CCR-VIA -- COMITATO DI COORDINAMENTO REGIONALE PER LA VALUTAZIONE D'IMPATTO AMBIENTALE

Giudizio n° 4363 Del 03/10/2024
Prot. n° 24/0360154 Del 16/09/2024

Oggetto: Impianto di digestione anaerobica per il trattamento della frazione organica dei rifiuti urbani nel Comune di Teramo

Tipo procedimento: Verifica di assoggettabilità a VIA ai sensi dell'art. 19 del D.Lgs. 152/06 e ss.mm.ii.

**PLANIMETRIA DEFINIZIONE CENTRO ABITATO DI VILLA PAVONE**
Scala 1:2000**Legenda**

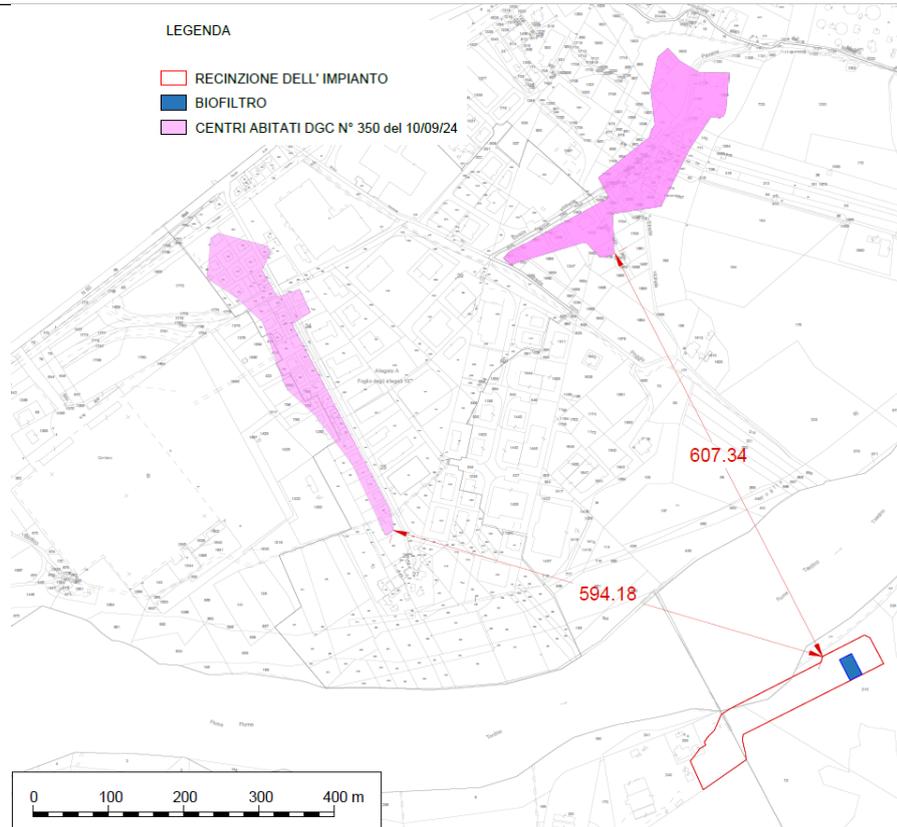
1. 1. fornire documentazione attestante il rispetto del criterio localizzativo “distanze dal centro abitato”, di cui al Piano Regionale di Gestione Rifiuti e nello specifico:

- **l’atto deliberativo recante l’approvazione dei centri abitati prossimi all’impianto, in uno con la relativa cartografia, che sia in scala adeguata a consentire la verifica di quanto ivi riportato;**
- **una puntuale indicazione in ordine alla distanza tra eventuali centri abitati prossimi all’impianto e la perimetrazione dell’area dell’impianto, così come proposta da TE.AM. Teramo Ambiente SpA, in uno con la relativa cartografia, che sia in scala adeguata a consentire la verifica di quanto ivi riportato;**
- **ove Villa Pavone sia classificata come centro abitato, una puntuale indicazione in ordine alla distanza dall’impianto in parola;**

nel documento 1) (Giudizio di rinvio con integrazioni – riscontro), il tecnico, in relazione al p.to 1 delle richieste del CCR VIA, dichiara che:

“Facendo riferimento al buffer di 500 m dal perimetro dell’impianto in istanza, già trasmesso e pubblicato, con la denominazione 01 - VA - ALLEGATO 1 - SFT.EGR.ITR.006_A - Buffer 500m, e già confermato nel documento Prot. 50206/PROT del 11/07/2024, avente ad oggetto: “Conferma controdeduzione soggetto proponente e contributo”, si allegano alla presente, quali parte integrante e sostanziali:

- a) *l’atto deliberativo recante l’approvazione dei centri abitati prossimi all’impianto con la relativa cartografia in scala 1: 2000 (Allegato 1);*
- b) *puntuale indicazione in ordine alla distanza tra i centri abitati prossimi all’impianto indicato nell’atto deliberativo e la recinzione dell’impianto, così come resa da TE.AM. Teramo Ambiente S.p.A., con la*
- c) *relativa cartografia in scala 1:2000, da cui si evince il rispetto della distanza di 500m prevista dal criterio localizzativo “Distanza da centri e nuclei abitati” del PRGR (Allegato 2).*

Di seguito la cartografia allegata alla Delibero di Giunta Comunale n. 350 del 10/09/2024 (**lettera a**), avente ad oggetto: “DELIMITAZIONE DEI CENTRI ABITATI DEL COMUNE DI TERAMO AI SENSI DELL’ARTICOLO 4 DEL D.LGS. 30 APRILE 1992, N. 285, E SS.MM.II. – RICOGNIZIONE E ATTUALIZZAZIONE”

Figura 1: stralcio SIT

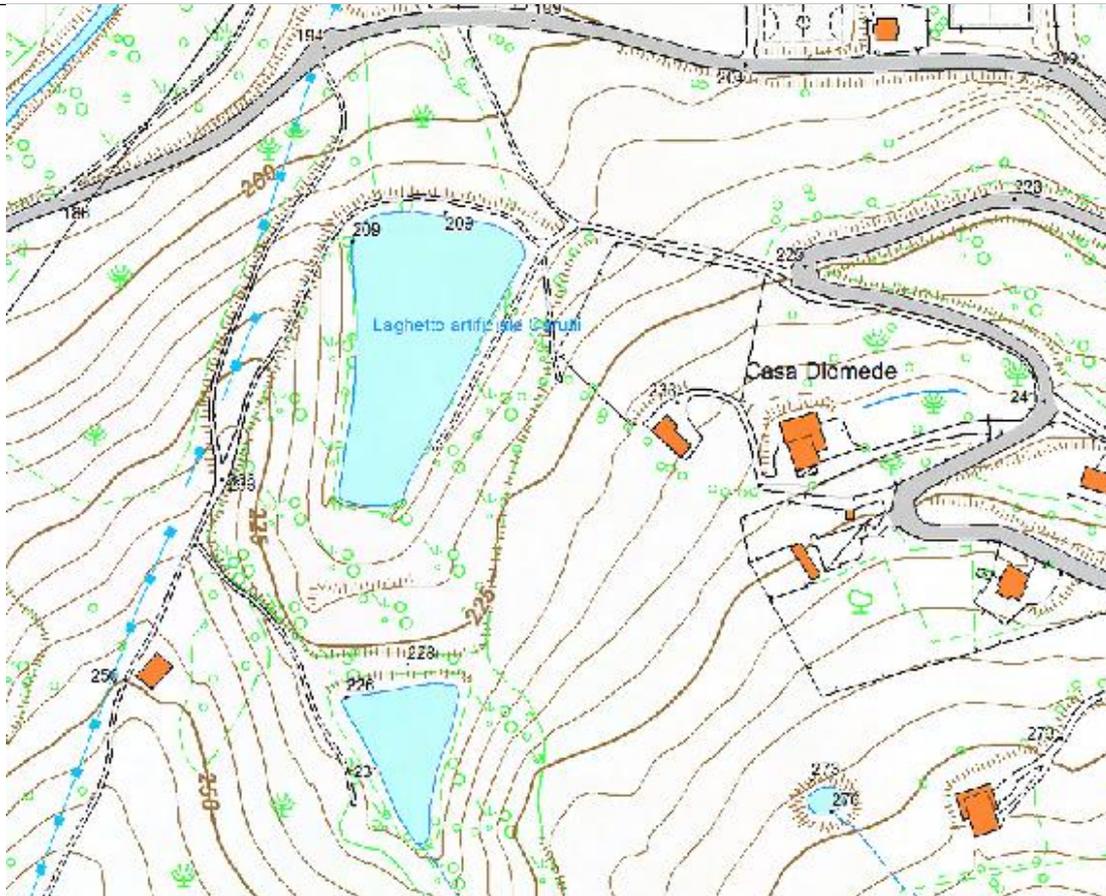
2. al fine di consentire la verifica del rispetto del criterio localizzativo “distanza dai laghi”, rappresentare puntualmente - mediante un elaborato cartografico in scala adeguata - la distanza minima che intercorre tra il perimetro dell’impianto e il lago denominato “Lago Cardelli”;

In relazione al p.to 2 delle richieste del CCR VIA, il tecnico dichiara che:

“La richiesta inerisce al cosiddetto “Lago di Cardelli”, anche detto “Nuovo Lago di Cardelli” e già “Laghetto Cerulli”. A tale invaso non è applicabile il criterio localizzativo “distanza dai laghi” in quanto, a dispetto della tradizione eponima, non si tratta effettivamente di un lago, come ampiamente argomentato nel seguito.

Trattasi, infatti, di un vaso artificiale, di proprietà privata, con le seguenti caratteristiche:

- non ha un toponimo sulla CTR 1:10000;
- ha un perimetro inferiore ai 500 m;
- non sono presenti né immissari, né emissari;
- non è censito nel Piano Regionale di Tutela delle Acque - RELAZIONE GENERALE – SEZIONE V SCHEDE MONOGRAFICHE BACINO DEL FIUME TORDINO (Allegato 3);

- il catasto degli sbarramenti di ritenuta e degli invasi idrici minori della Regione Abruzzo, per le finalità di riferimento, lo acquisisce come: “piccolo vaso artificiale, realizzato presumibilmente intorno all’anno 1960 dall’allora proprietario che autonomamente costruì il piccolo vaso per utilizzo agricolo [...] la sua profondità si è notevolmente ridotta a causa del riempimento naturale [...] si aggira sui 2,5m”. Per ciò che riguarda l’utilizzo, la scheda delle informazioni generali reca l’indicazione “non in uso”. La dimensione, al momento della costruzione, era approssimativamente 60 x 80 attesa, in realtà, la forma trapezoidale (Allegato 4);

- non è in uso, nè aperto al pubblico”.

FIGURA 3: I SISTEMI DI VIABILITÀ INTERESSATI

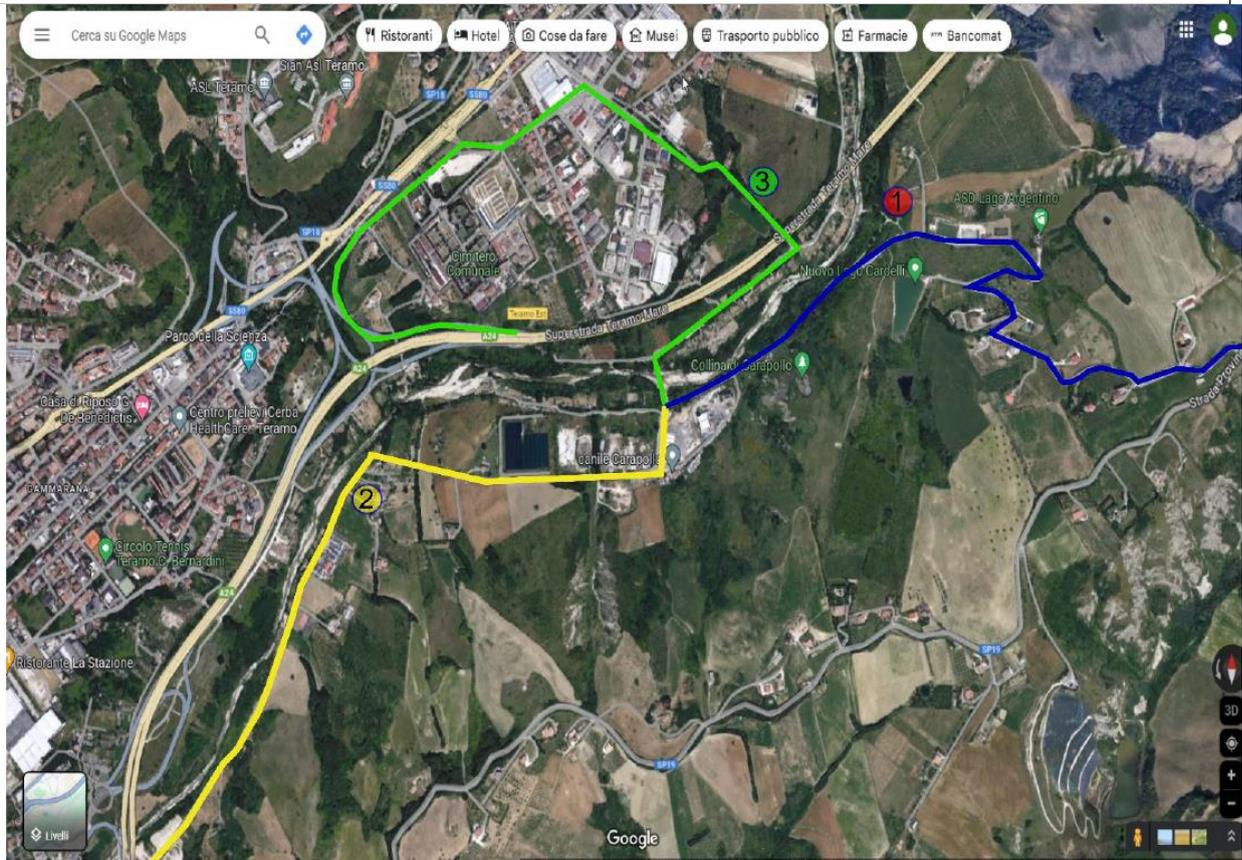
- 1. produrre un documento attraverso il quale si dia puntuale evidenza degli impatti dell'attività in essere sul traffico veicolare;**
- 2. produrre il quadro delle emissioni in atmosfera con tutti i punti di emissione e tutti gli inquinanti che possono essere emessi, in linea con le BAT conclusions, e aggiornare lo studio di ricaduta degli inquinanti;**
- 3. aggiornare lo studio di impatto olfattivo in linea con gli Indirizzi di cui al D.D. n. 309/23, tenendo conto di tutte le sorgenti di odori convogliate e diffuse, verificando la conformità con le soglie di accettabilità di cui alla tab. 3 degli Indirizzi ed individuando le classi di sensibilità del ricettore sulla base della pianificazione territoriale comunale;**
- 4. chiarire se l'impianto è soggetto alle disposizioni di cui al D. Lgs. 105/15 e ss.mm.ii..**

Il tecnico dichiara che il sito oggetto di intervento è raggiungibile attraverso tre assi viari:

- 1) da est tramite strada comunale da SP19;
- 2) da ovest tramite strada comunale verso SP19, transitando sul cosiddetto "Ponte a catena", caratterizzato dalla limitazione al transito di autoveicoli di massa complessiva superiore alle 4 tonnellate;
- 3) da nord tramite strada comunale verso SS80 transitando sull'attraversamento a guado sul fiume Tordino di cui Te.Am. Teramo Ambiente S.p.A. è concessionaria giusta autorizzazione del Servizio Genio Civile n. Prot. RA92554 del 28 Aprile 2016.

Figura 17 - Planimetria con individuazione della sorgente emissiva da biofiltro e essiccatore

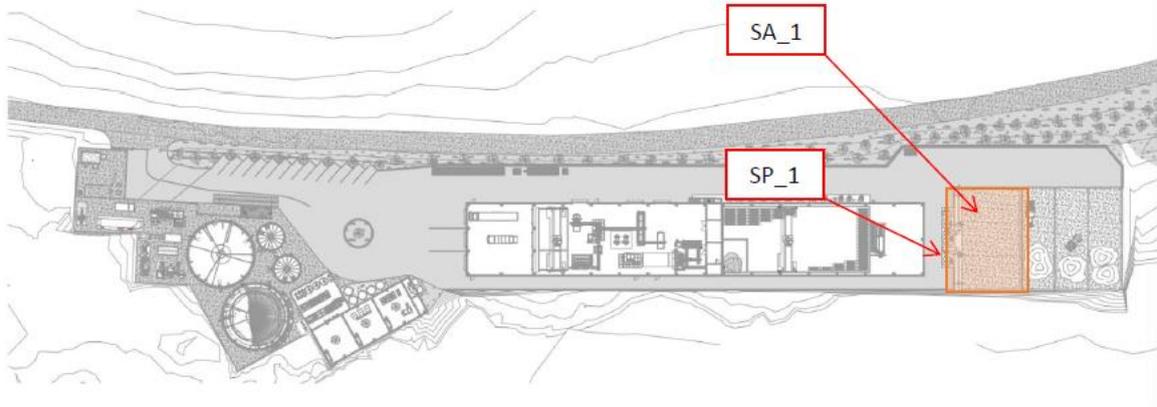
2. produrre il quadro delle emissioni in atmosfera con tutti i punti di emissione e tutti gli inquinanti che possono essere emessi, in linea con le BAT conclusions, e aggiornare lo

Nell'immagine che segue il tecnico riporta la planimetria dell'impianto in oggetto con indicata la sorgente

areale dovuta dal biofiltro e essiccatore.

Figura 22 - Odori stato progetto con copertura biofiltro - Picco orario – 98° percentile – Limite D.G.R. Lombardia 15 febbraio 2012 - n. IX/3018: 5 OU/m³- Valore massimo 5,35 OU/m³

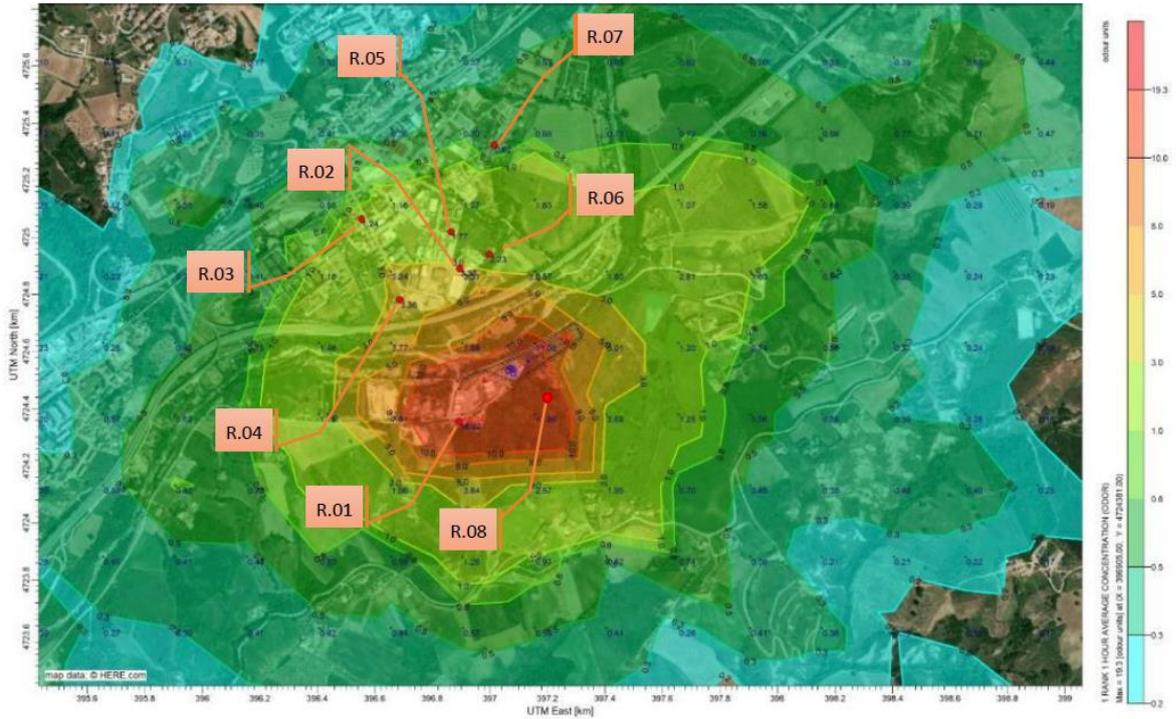
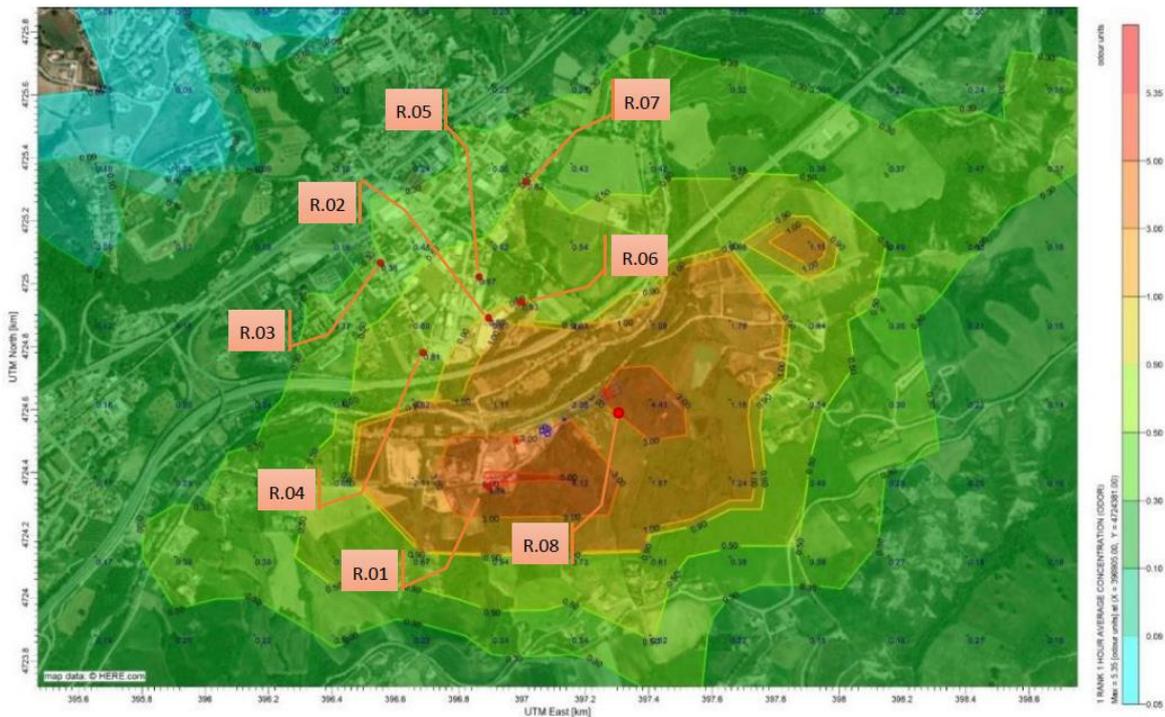
La simulazione mostra la necessità dell'aggiunta della copertura sul biofiltro. (Figura 22).

Così facendo, svolgendo l'analisi di distribuzione spaziale dagli odori si può evidenziare un miglioramento significativo per l'aria circostante con una drastica riduzione delle concentrazioni come si può vedere dall'immagine riportata di seguito.

Attraverso i sistemi di mitigazione introdotti i ricettori civili non risultano essere interessati dall'impatto odorigeno cumulativo: infatti, a tutti i ricettori civili e commerciali presi in esame risultano concentrazioni inferiori all'unità.
